ÚZEMNÍ PLÁN MĚSTA BRNA

Textová část Odůvodnění

Kapitola 18 Rozhodnutí o námitkách (včetně odůvodnění)

Svazek Nb1 *(s osobními údaji)*

PLATNÝ ÚZEMNÍ PLÁN

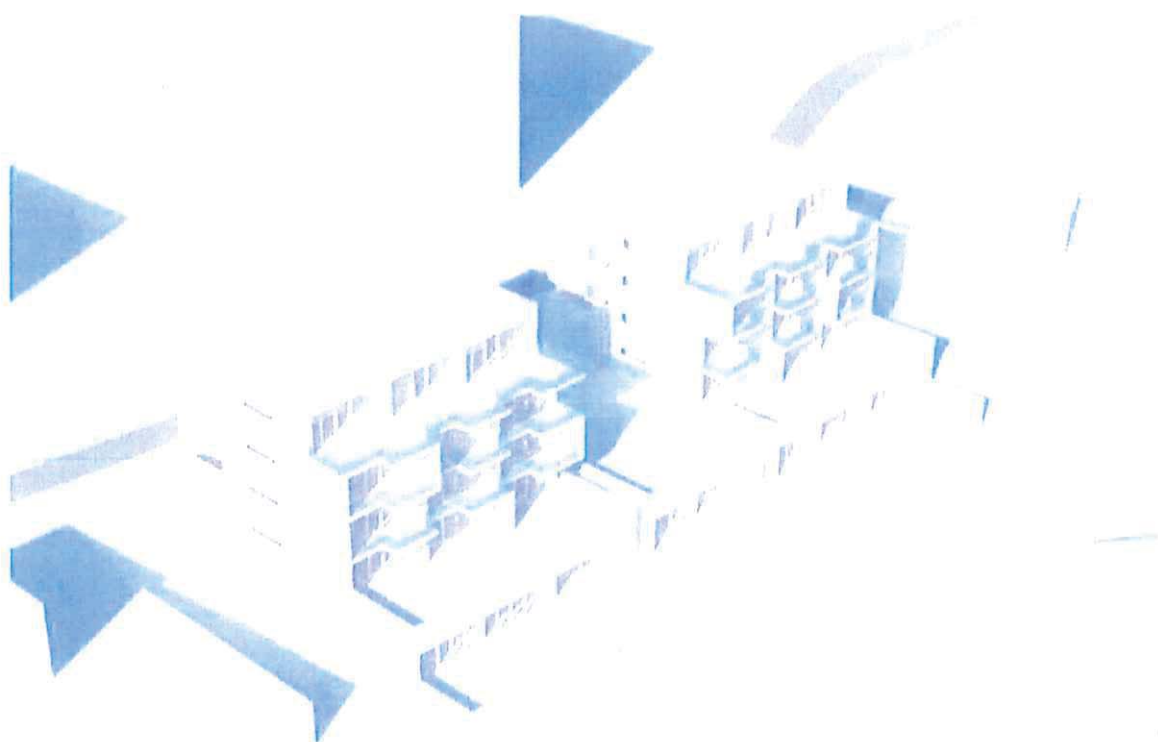
Změna z indexu výškové úrovně 2 na index 3.

Odůvodnění:

- projekt již obdržel kladné závazné stanovisko ze strany OPP MMB, kde je patrné, citují: „zamýšleným provedení prací nedojde k ohrožení či narušení kulturně historických hodnot, pro které bylo ustanoveno ochranné pásmo MPR Brno

- projekt již obdržel koordinované stanovisko OUPR, kladné?
- s ohledem na dostatečný odstup ulice Hlinky a ulice Vinařská a vysoký sklon umožňující výrazné zapuštění plánované objektu pod stávající úroveň ulice Vinařská, nebudou plánovaný objekt převyšovat zástavbu přiléhající k ulici Hlinky a působit dominantně

- a dále postupně ustupující jižní strana s výrazně ustoupeným nejvyšším podlažím (avšak směrem do ulice Hlinky, tj. z opačné strany než-li bude výška měřena od ulice Vinařské) kopíruje stávající reliéf a vhodně zapadá do lokality

Námitce se nevyhovuje

Námitce na zvýšení výškové úrovně nelze vyhovět.

Pro území byla zpracována územní studie, která podrobněji ověřila funkční využití a prostorové uspořádání území ve všech souvislostech. Navýšení není rovněž vhodné vzhledem k výškovému uspořádání stávající a budoucí zástavby s ohledem na reliéf terénu a regulativy pro počítání výšky budov.

Námítka číslo 1 (zákres)

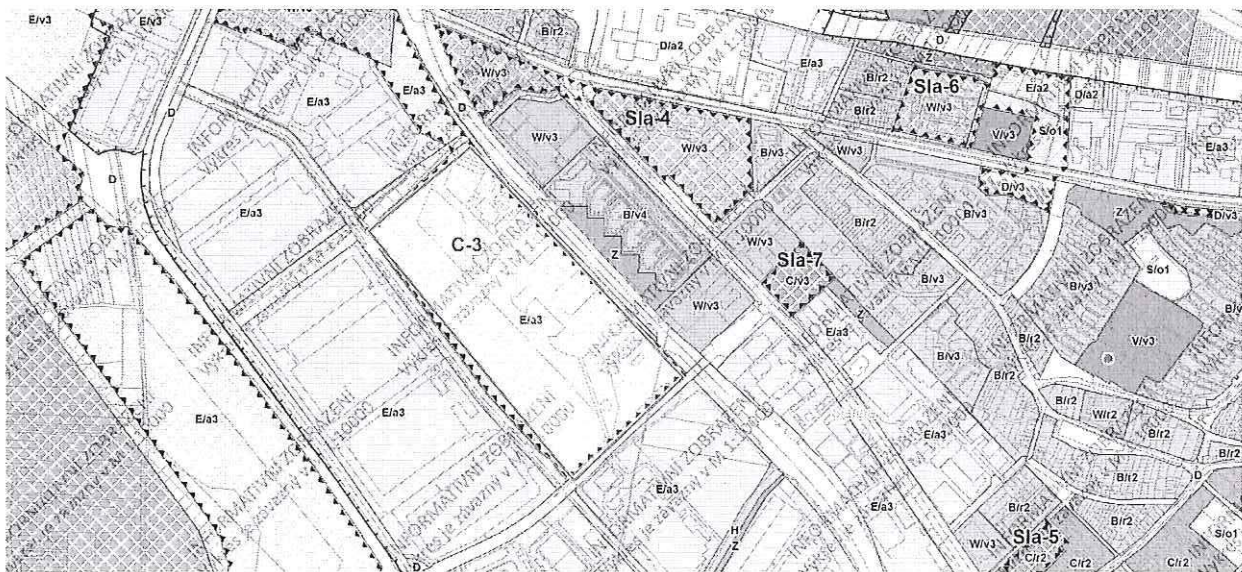
Jako vlastník bytové jednotky č. 1457/29, nacházející se v bytovém domě Řípská 1457/17a, Brno-Slatina, a jako vlastník pozemku parc. č. 2298/45 v k. ú. Slatina, jsem dotčen na svém vlastnickém právu a právu na příznivé životní prostředí návrhem řešení plochy "C-3 Vlastimila Pecha", a to zejména v části vyznačené v zákresu (využití E/a3). Z hlediska zachování mých výše uvedených práv navrhuji, aby v části "Rozvoj lokality a ochrana a rozvoj jejích hodnot" byla stanovena následující podmínka: "Nezbytnou podmínkou nové zástavby je striktní dodržení hlukových limitů a pohody bydlení v bytových domech umístěných na ulici Kigginsova a Řípská 17-23." K odůvodnění uvádím, že je nutno již na koncepční úrovni územního plánování zajistit důslednou ochranu vlastnických práv a práv na příznivé životní prostředí všech osob žijících v bytových domech na ulici Kigginsova a Řípská 17-23. O tom, že do těchto konkrétních práv v této lokalitě může být nezákonně zasahováno, svědčí mj. též rozsudek Krajského soudu v Brně ze dne 30. 6. 2016 č. j. 64 A 3/2016-88, na který odkazují. K nutnosti ochrany pohody bydlení odkazují též mj. na rozsudek Nejvyššího správního soudu ze dne 2. 2. 2006 č. j. 2 As 44/2005, č. 850/2006 Sb. NSS.

Námítka číslo 1 (zákres)

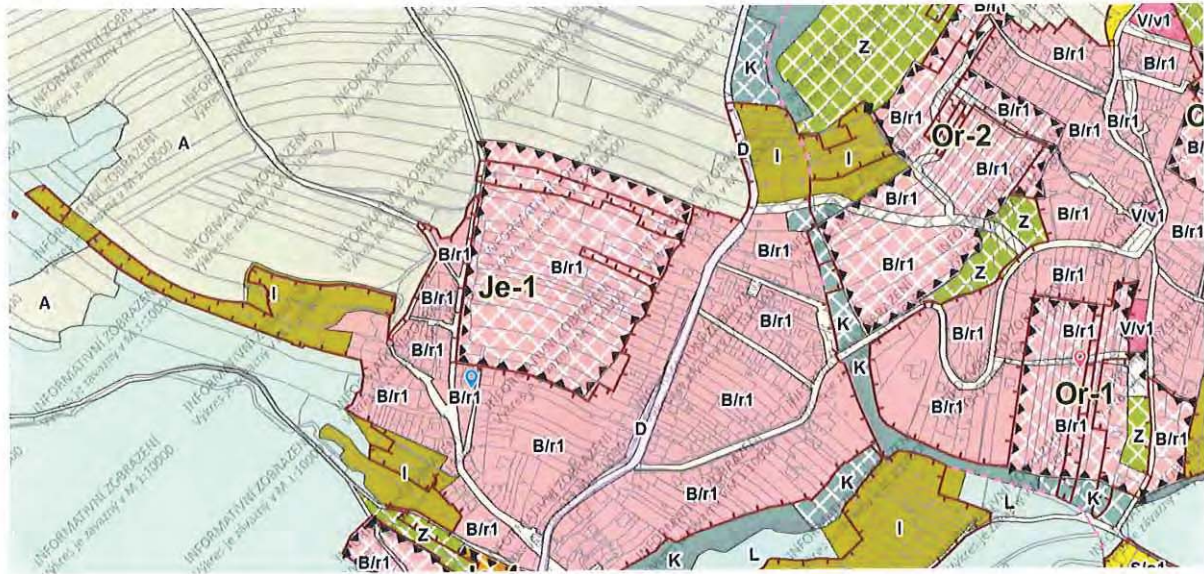
Žádali jsme o změnu ÚPmB v tomto smyslu v 6/2018, máme souhlasné stanovisko ZMČ Brno-Jehnice, ale OÚPR MMB nám napsal, že změnu již nezařadí do projednávání a že máme sledovat vývoj nového ÚP a reagovat námítkou až tam. Tak to nyní činíme a věříme, že nám bude vyhověno.

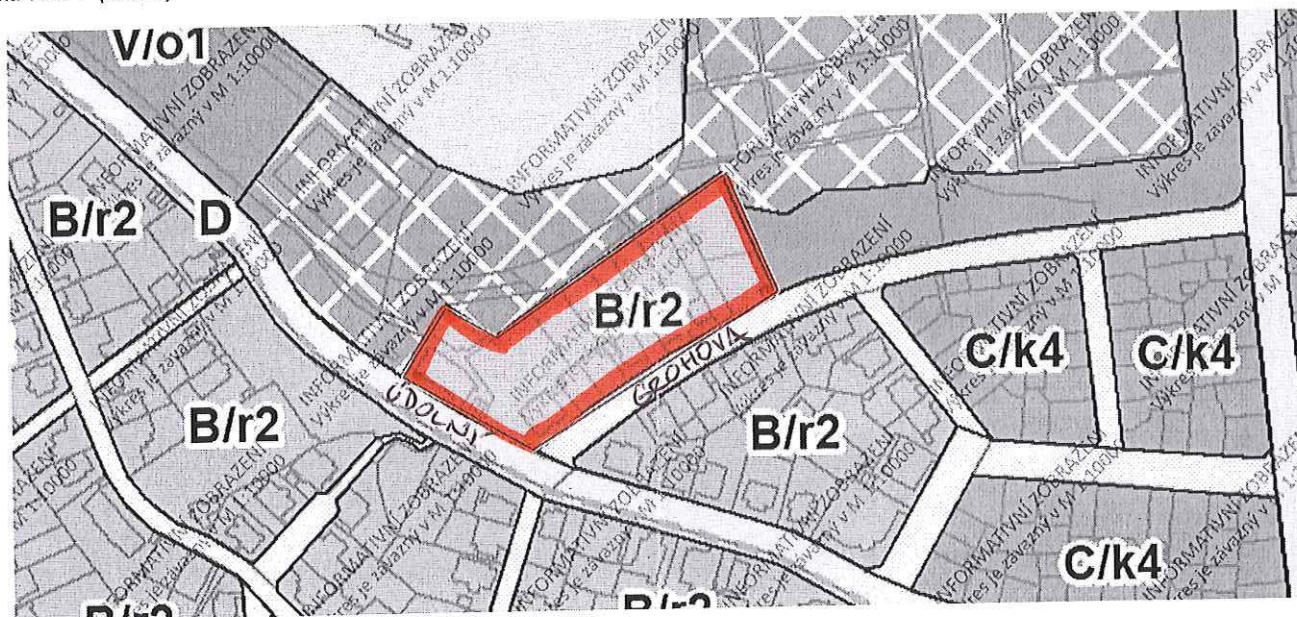
v návrhu je v označeném bloku bytových domů při ulici Grohova uvedena výšková úroveň zástavby 3-10 m. V tomto bloku se nachází pouze bytové domy se 4 nadzemními podlažními při pohledu z ulice a všechny jsou zhruba stejně vysoké. Bytový dům Grohova 138/46, jehož jsem spoluvlastníkem má následující výškové úrovně:

- fasáda přiléhající k ulici: výška hlavní římsy od přiléhajícího terénu je 13,5 m
- štítová fasáda, která je orientovaná kolmo na uliční čáru (viditelná z ulice): výška nejvyššího bodu fasády (pod hřebenem střechy) od přiléhajícího terénu je 20,0 m

V textové části je uvedeno, že ve stabilizovaných plochách může být výška staveb vyšší, než je stanoveno v příslušné výškové úrovni (zde 10,0 m), avšak maximálně o 2 m. V tomto případě by tedy mohla být maximální výška stavby 12,0 m.

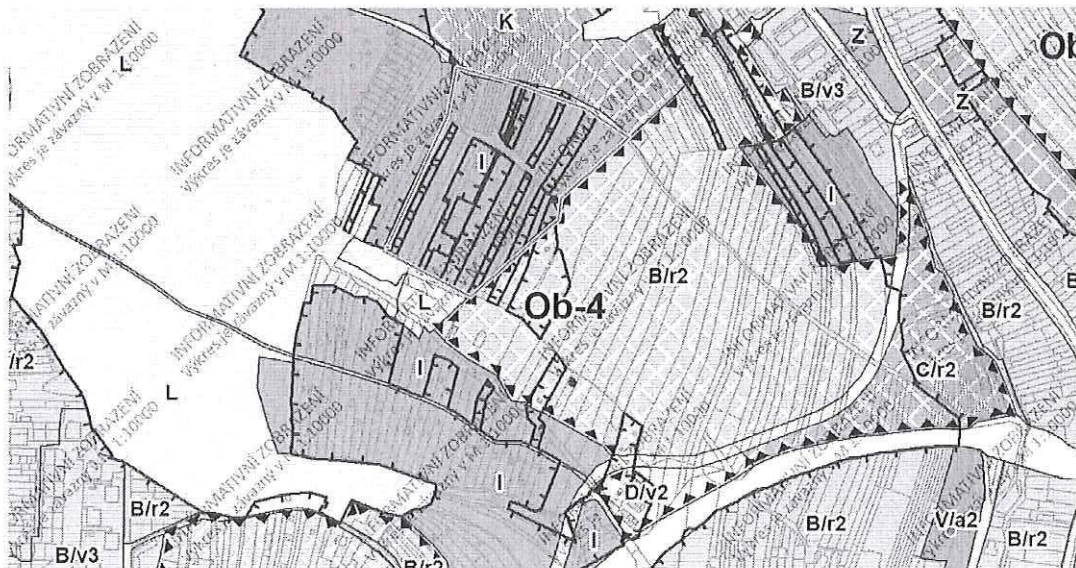
Podávám námítku, jakožto vlastník parcely č. 790 v k.ú. Obřany, k Návrhu Územního plánu města Brna. Namítám, že parcela č. 790, včetně okolních parcel (jak uvádím v Zákresu), by měla být v územním plánu určena k bydlení.

Dotčené území přímo sousedí s oblastí Ob-4, navrženou k bydlení. Pozemek č. 790 k.ú. Obřany je pouhých 70m vzdálený od pozemků oblasti Ob-4. Na pozemcích v tomto území se nachází řada objektů, které jsou majiteli užívány k celoročnímu bydlení. Lze dovodit, že je společensky žádané uvést územní plán do souladu s faktickým stavem využití pozemku a to i do budoucna s ohledem na trvale udržitelný rozvoj dané oblasti.

Námitka číslo 1 (zákres)

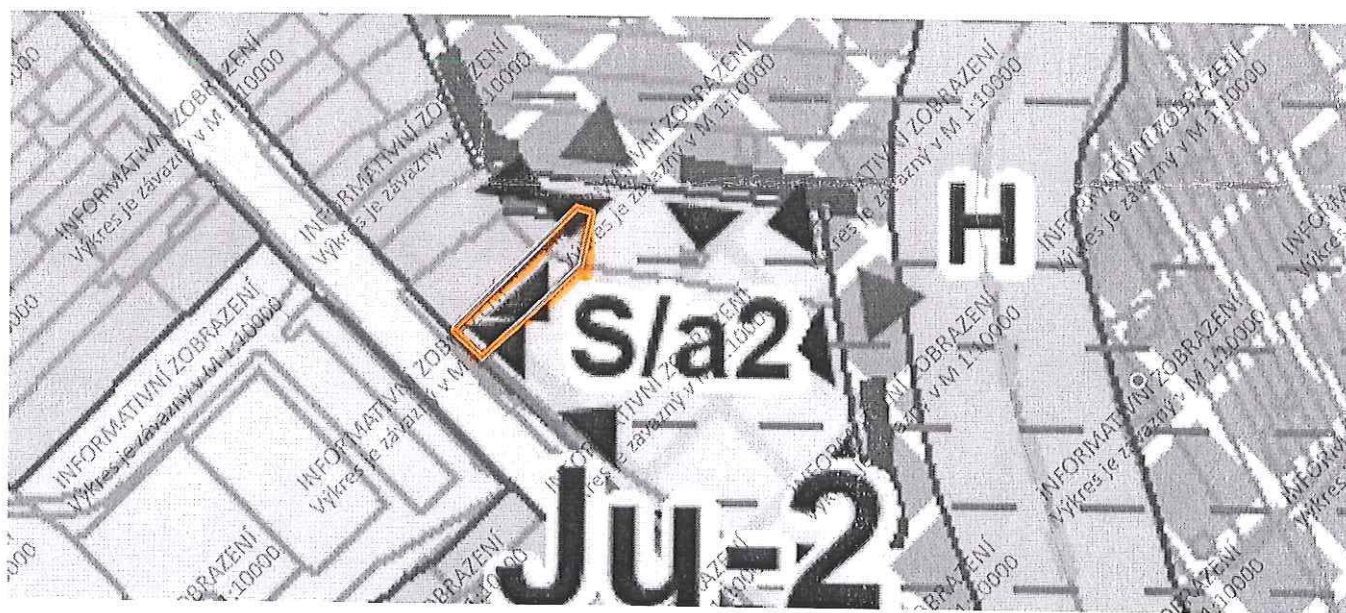
3
3
Námitka v k.ú. Jundrov - parcela 187. Dosavadní stav je zvláštní plocha pro rekreaci a nachází se zde klidná zahrádkářská kolonie, zcela bezproblémová. Tento stav navrhuji zachovat. Nachází se zde říční podloží, nevhodné pro sportovní areál. Naopak na protějším břehu při ulici Kníničská se nachází obrovské plochy sportu s možností dalšího rozvoje. V rámci plánu budování protipovodňových opatření navrhuji postupovat jako na protějším břehu Svratky směrem k ul. Žabovřeská, tedy zachování plochy k rekreaci i s vybudováním protipovodňových opatření ve formě valu.

Námítka číslo 1 (zákres)

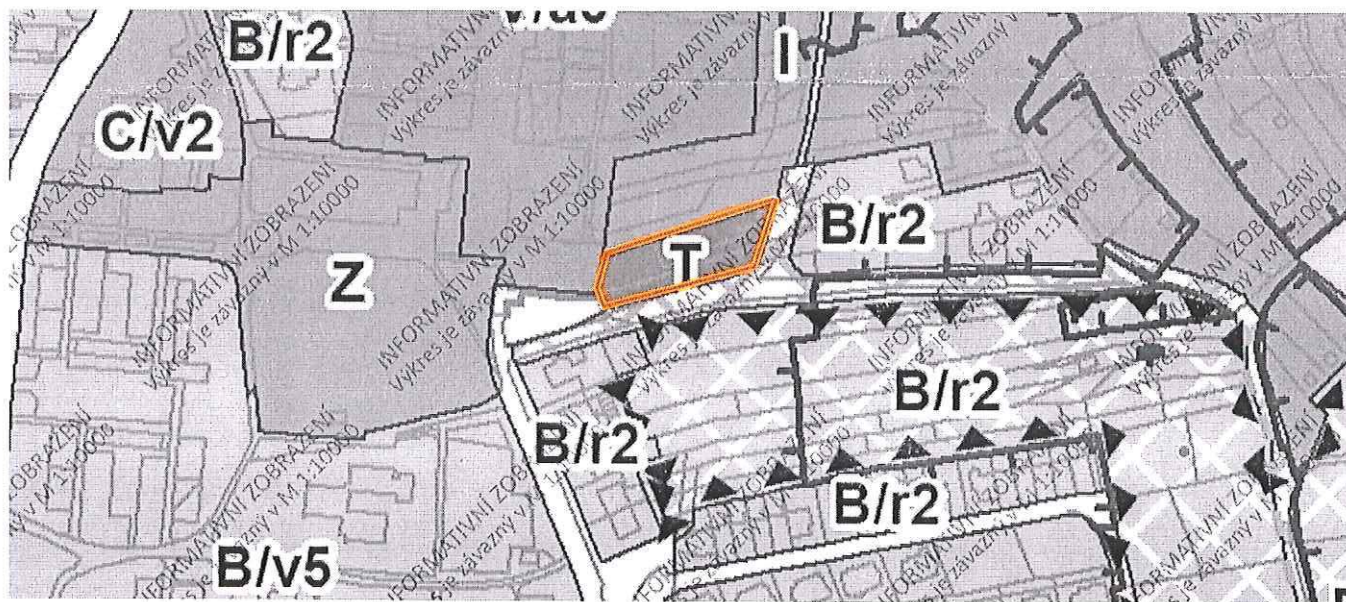
Námítka k výslednému řešení ÚPMB pro moje pozemky na k.ú. Komín- parc č. 2517; 2515/1; 2514/1; 2514/2. Toto území dosud jako plochy smíšené obytné. Odmítám změnu na plochu technické infrastruktury. Navrhuji ponechat jako plochy smíšené nebo dle konceptu ÚPMB plocha bydlení. Na těchto parcelách mám rodinný dům a dále je zde v pronájmu sběrný dvůr a výkupnu kovů. Vzhledem k rozvoji bydlení v této lokalitě a dalších plánovaných v ÚPMB nepovažuji za vhodné, dlouhodobě zde provozovat výkupnu kovů. V těsné blízkosti je MŠ a ZŠ Pastviny, sídliště, rodinné domy a dopravní hřiště pro děti. Lokalita vhodná pro bydlení, případně smíšené s provozem sběrného dvora Sako, který slouží pro všechny občany městské části a nejsou na něj slížnosti.

Námítka číslo 1 (zákres)

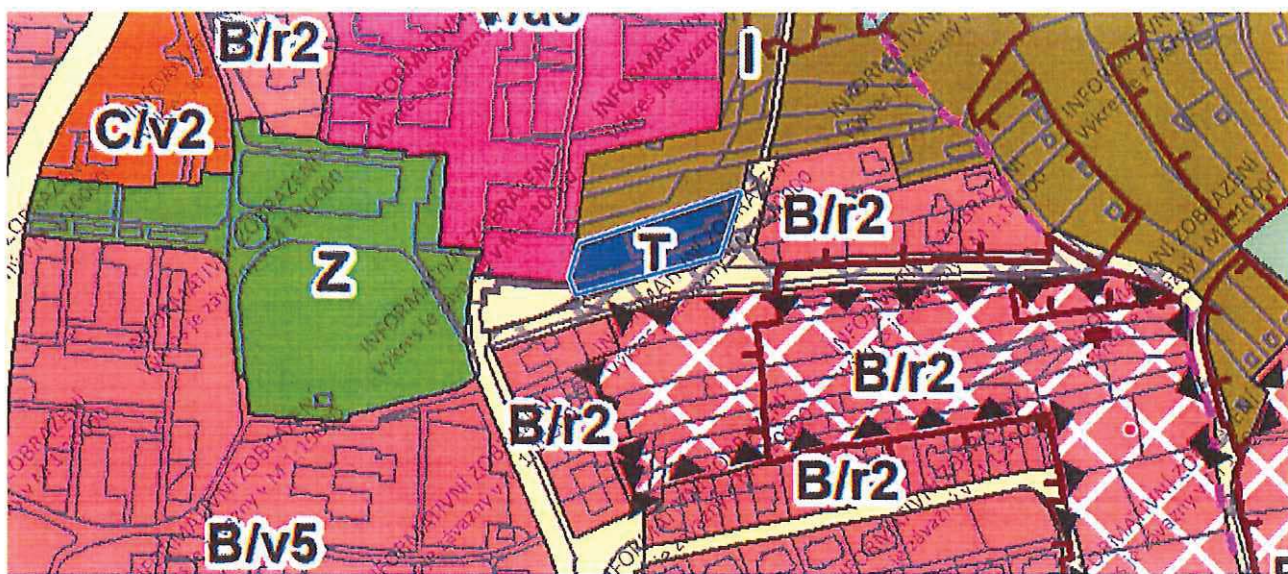
Námítka k výslednému řešení ÚPMB pro moje pozemky na k.ú. Komín- parc č. 2517; 2515/1; 2514/1; 2514/2. Toto území dosud jako plochy smíšené obytné. Odmítám změnu na plochu technické infrastruktury. Navrhuji ponechat jako plochy smíšené nebo dle konceptu ÚPMB plocha bydlení. Na těchto parcelách mám rodinný dům a dále je zde v pronájmu sběrný dvůr a výkupnu kovů. Vzhledem k rozvoji bydlení v této lokalitě a dalších plánovaných v ÚPMB nepovažuji za vhodné, dlouhodobě zde provozovat výkupnu kovů. V těsné blízkosti je MŠ a ZŠ Pastviny, sídliště, rodinné domy a dopravního hřiště pro děti. Lokalita vhodná pro bydlení, případně smíšené s provozem sběrného dvora Sako, který slouží pro všechny občany městské části a nejsou na něj stížnosti.

Námítka	číslo:	1
----------------	---------------	---

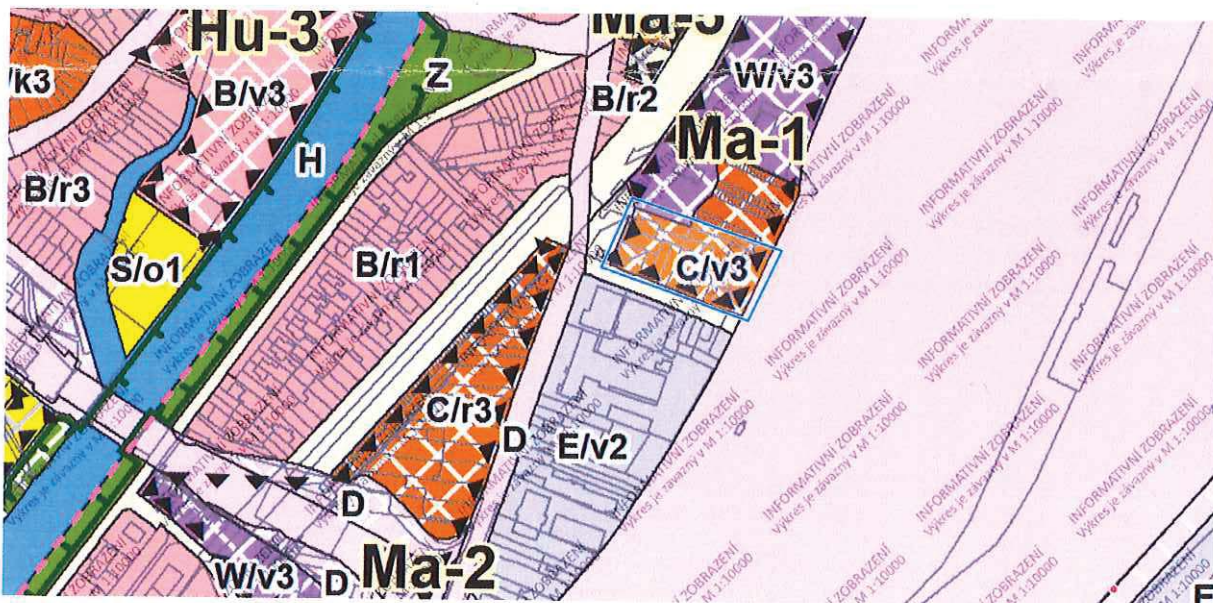
1 Zádáme o odejmutí plochy stávajících rodinných domů vč. jejich zahrádek z rozvojové plochy Ma-1 a plochy pro přestavbu C/v3. Současně žádáme o určení této plochy v souladu se současným stavem, tj. stabilizovaná plocha, funkční určení bydlení čisté. **2** Požadujeme pouze zmenšení plošného rozsahu navrhované rozvojové plochy. Novou zástavbu namísto původních garáží a areálu kovošrotu bychom naopak uvítali v zájmu zkulturnění prostředí v lokalitě.

Námítka číslo 1 (zákres)

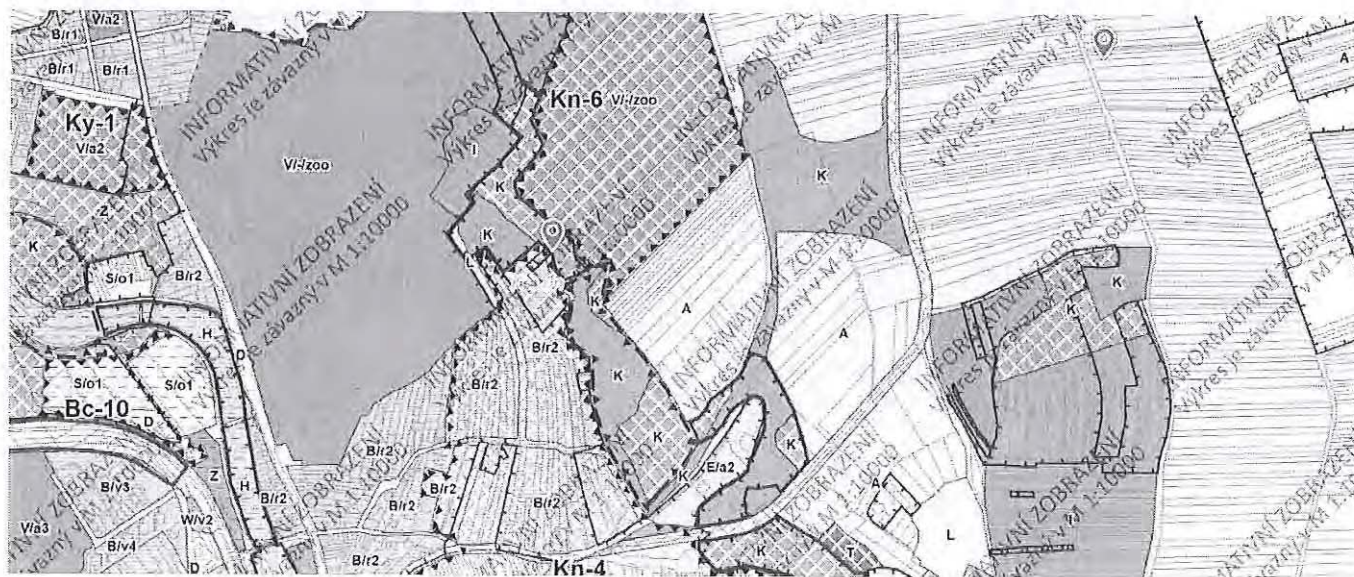
Jsme majiteli pozemku 3058/3 (a 3058/4) v k.ú. Komín (označen v zákresu). Bezprostředně kolem našeho pozemku vede prašná, autem sjízdná polní cesta - obecní komunikace (pozemek Statutárního města Brna), která se napojuje na panelku do Medlánek a na druhou stranu vede dolů do Bystřice k pile (k.ú. Komín). Do Bystřice v posledních letech auta jezdí oklikou po poli, přes soukromé pozemky, protože obecní cesta "zmolou" je neudržovaná a autem přestala být sjízdná (naši sousedi však pamatují, že na zahradu jezdili autem ještě touto obecní cestou). V připomínkovaném Návrhu Územního plánu města Brna však žádná z těchto stávajících cest - možností dopravní obsluhy - není zanesena. Požadujeme tedy i dle nového ÚP zajistit dopravní obslužnost našeho pozemku alepoň v dosavadní míře, a to jak v propojení do Medlánek, tak do Bystřice. Něco asi bude výhledově řešit plánovaná Územní studie pro rozvojové území Kn-4, ovšem původní, dnes užívané cesty vedou po její hranici i mimo ni v plánované (a stávající) ploše krajinné zeleně nebo v Kn-6 (ZOO).

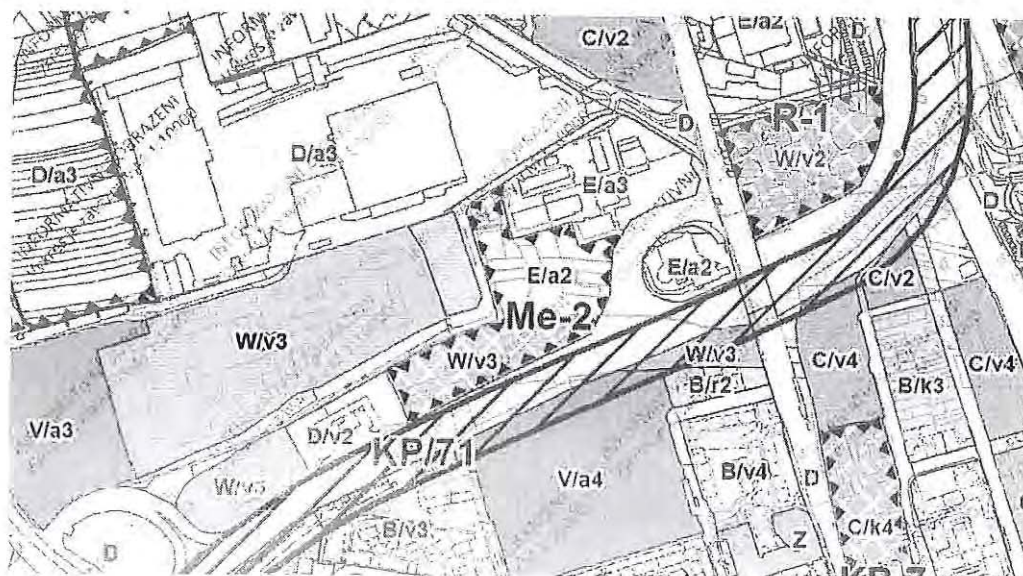
Pro toto území navrhujete kategorií 3, což by mělo negativní vliv i na případnou přístavbu, kterou stávající regulační plán umožňuje a kterou bychom rádi v následujících letech realizovali.

- okolité stavby dosahují ještě vyšší výšky, tedy by to nemělo vliv ani na ráz lokality (Hudcova 321 - výška cca 39m, tedy kategorie 6/7, Hudcova 78b má výšku 26 m, tedy kategorie 5 - výšky jsme měřili pomocí oficiálního 3D modelu Brna na stránkách města)
- vyšší stavba by vzhledem na volnou zástavbu v okolí neměla negativní vliv ani co se týče zastínění
- potřebná parkovací kapacita by byla navýšena pomocí podzemních garáží, anebo odkupem ploch okolitých vlastníků (na mapě uvidíte, že v okolí je velké množství nevyužitých ploch)
